改善箇所説明図 ①

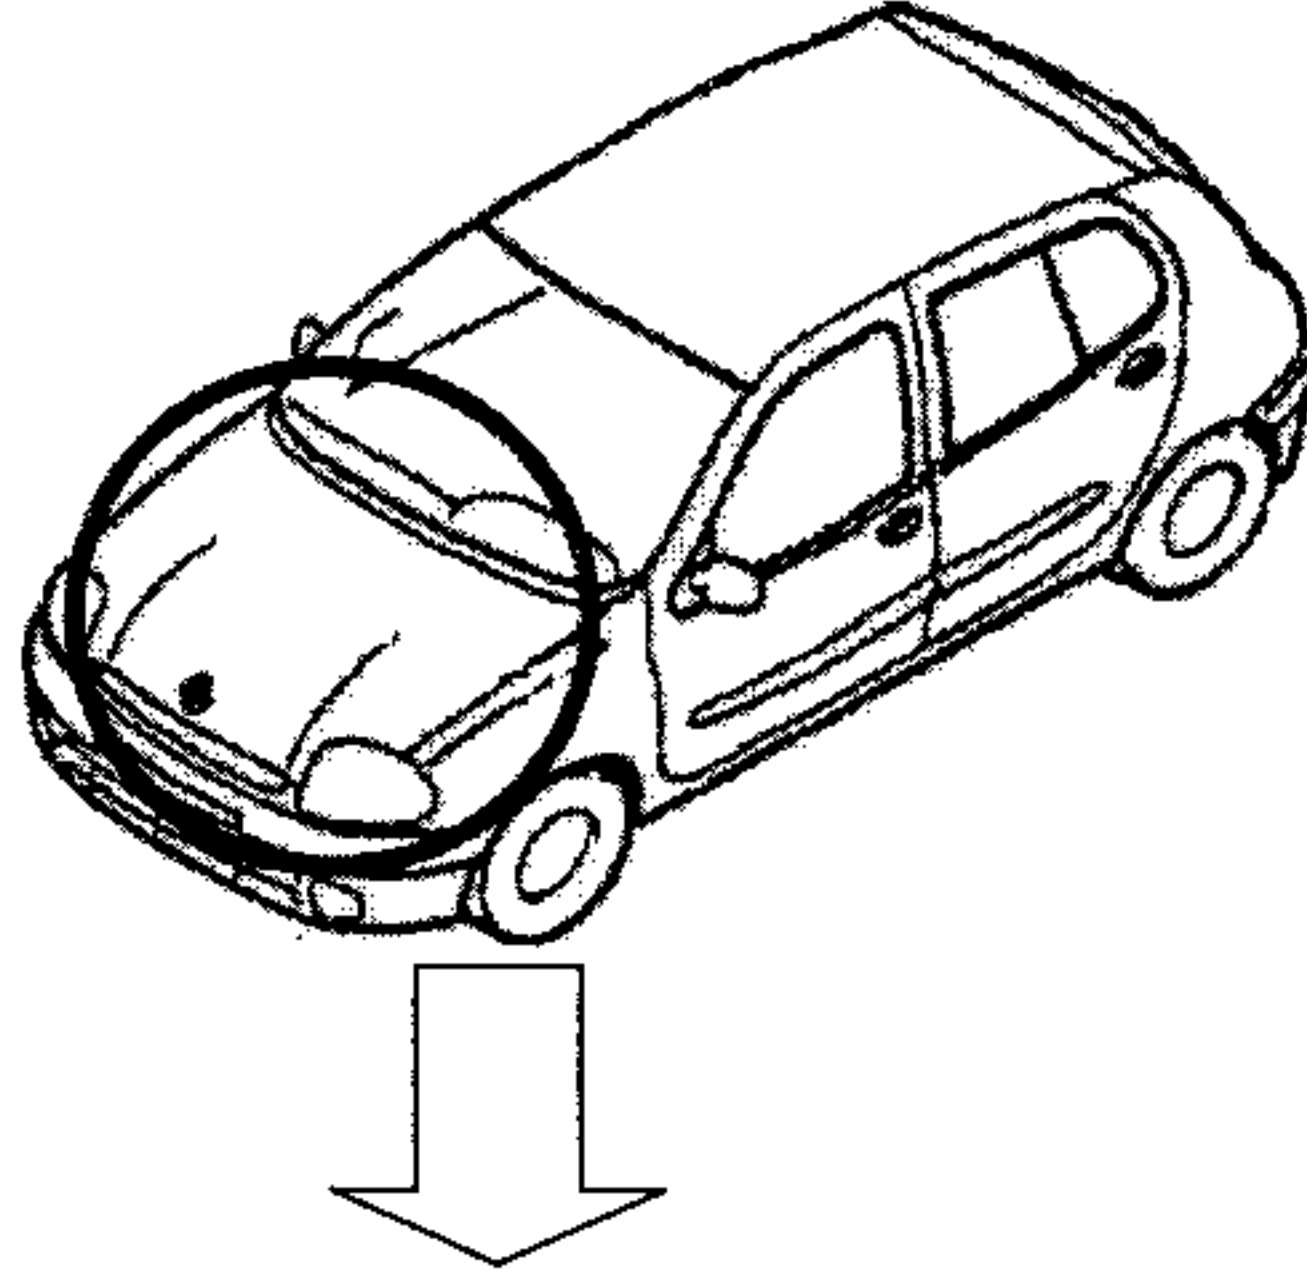
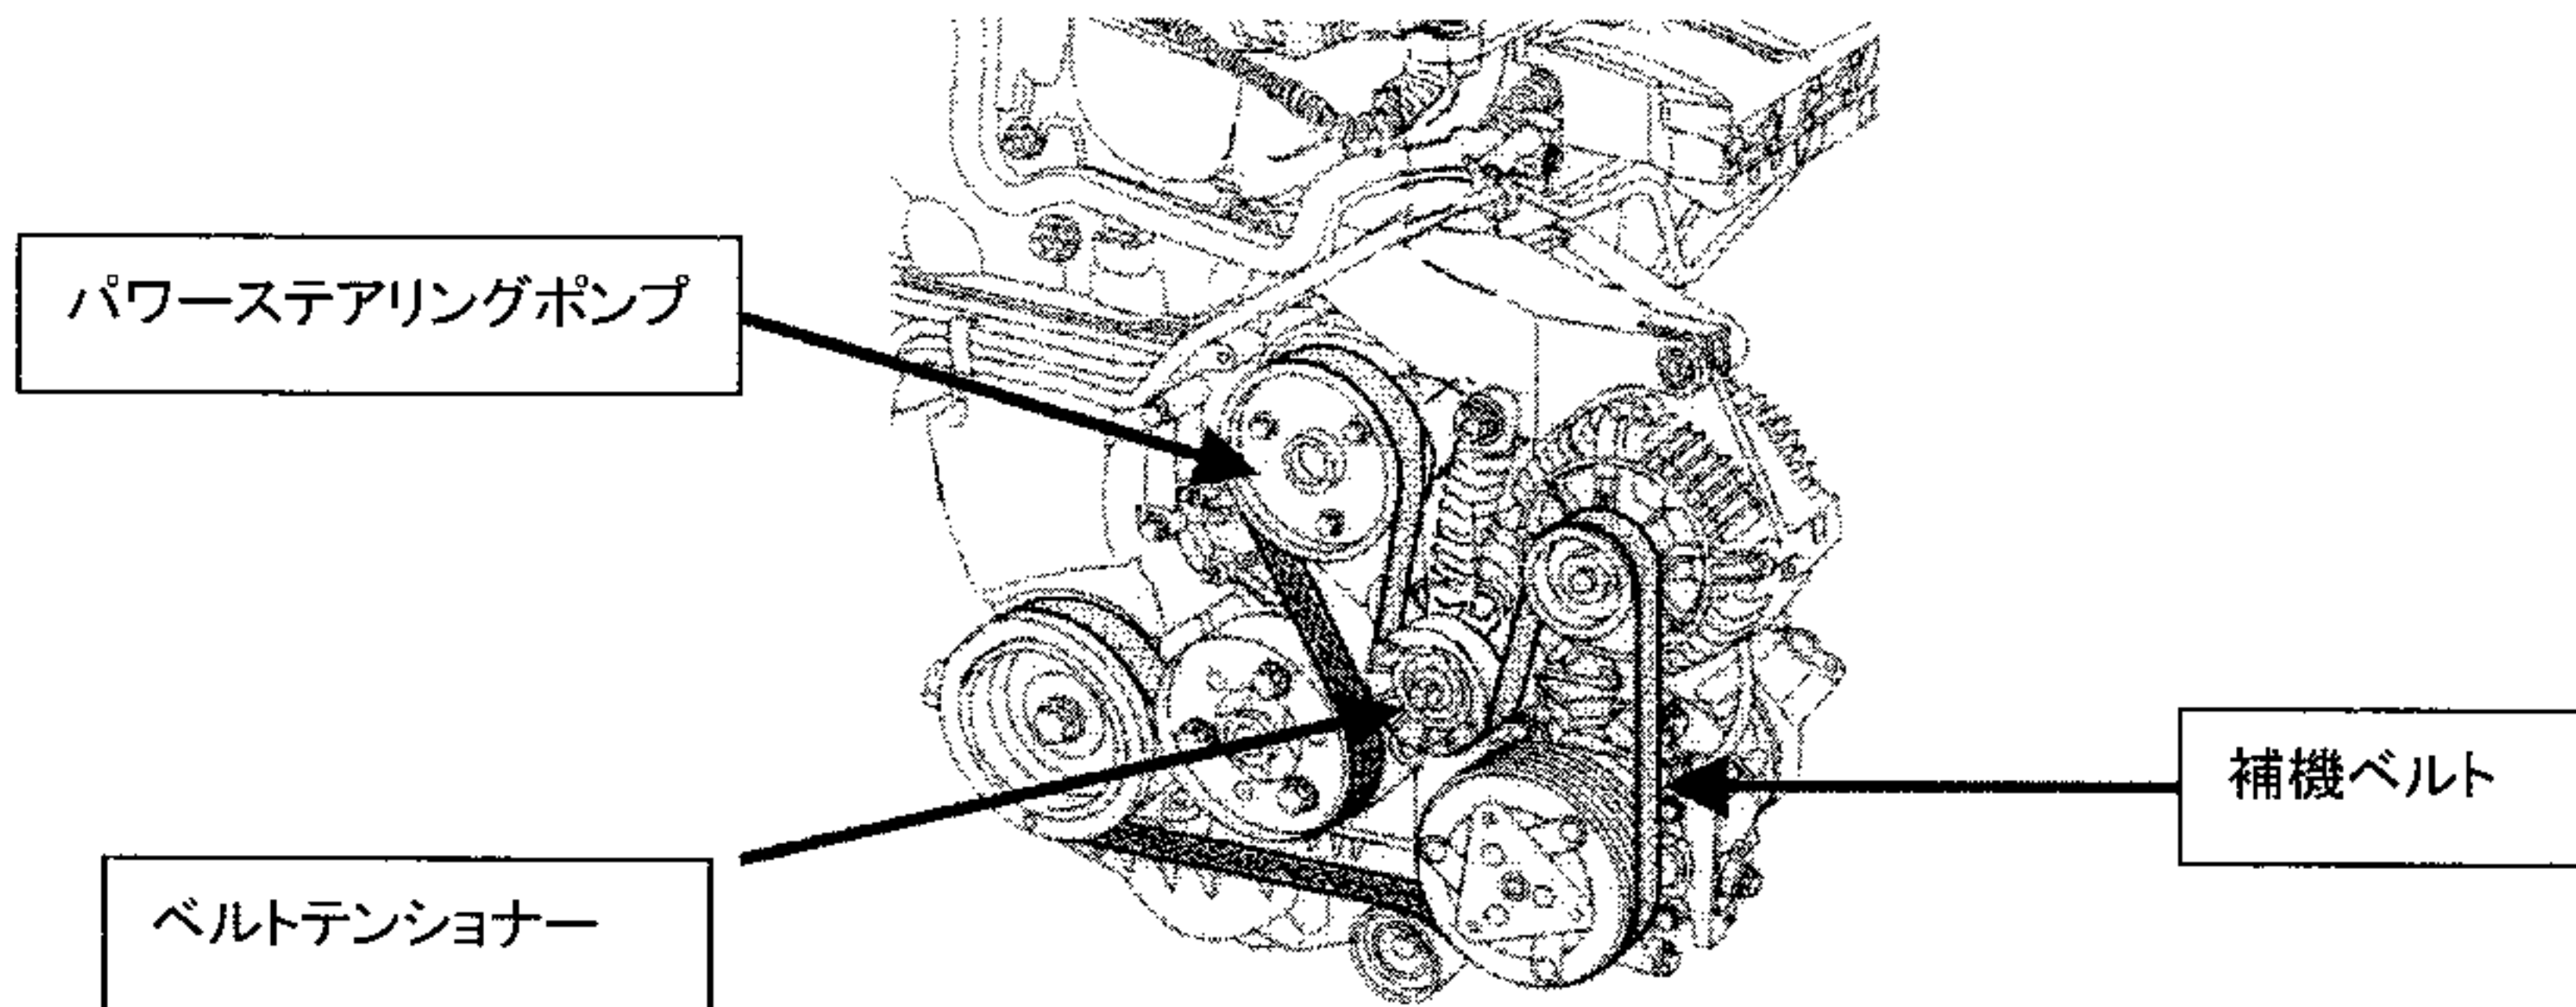
基準不適合発生箇所

原動機において、補機ベルトテンショナーの張力設定が不適切なため、補機ベルトの張力が不足し、原動機の回転数の変化に追従できずにプーリーから外れることがあり、ハンドルの操作力が増大するとともに、当該ベルトが原動機に巻き込まれた場合には、原動機が停止し、再始動ができなくなるおそれがある。

改善の内容

全車両、パワーステアリングポンプ、ベルトテンショナー、補機ベルトを対策品と交換する。
